REPUBLIKA HRVATSKA  
KARLOVAČKA ŽUPANIJA  
GRAD DUGA RESA  
GRADONAČELNIK

KLASA: 400-08/20-01/25

**PREDMET: Postupak jednostavne nabave – Radovi unutarnjeg uređenja prostora  
Gradske vijećnice i Pučkog otvorenog učilišta Duga Resa, JN-88/2020  
- Odgovori na upit**

# SKICA STEPENICA

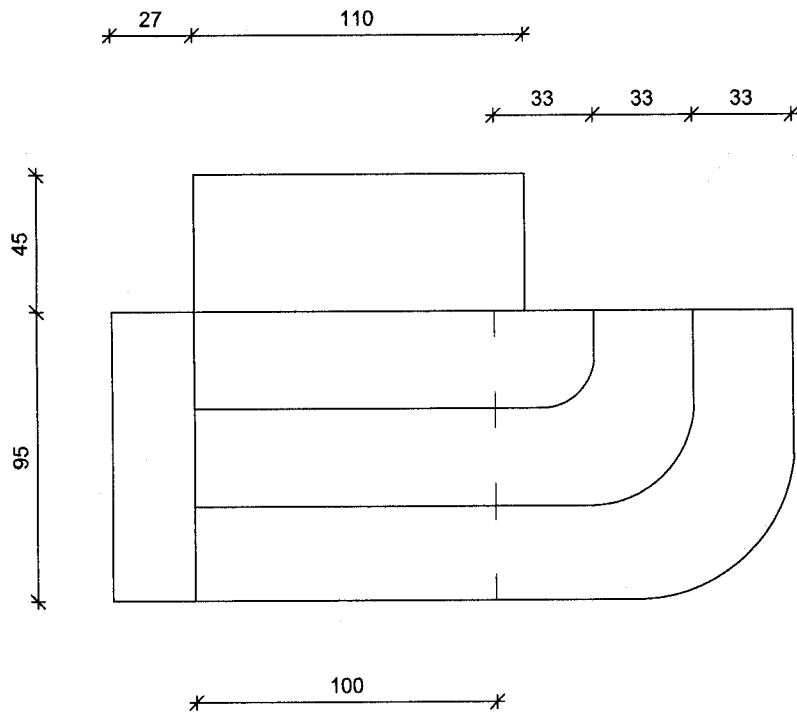
Molimo i točniju info. vezanu za stavku stolarski radovi 6.1. stepenice. Koliko ima gazišta i čela? Treba nam ta info. radi davanja točnije ponude.

Skica stepenica nalazi se u prilogu ovog objašnjenja.

dgazišta = 4 cm
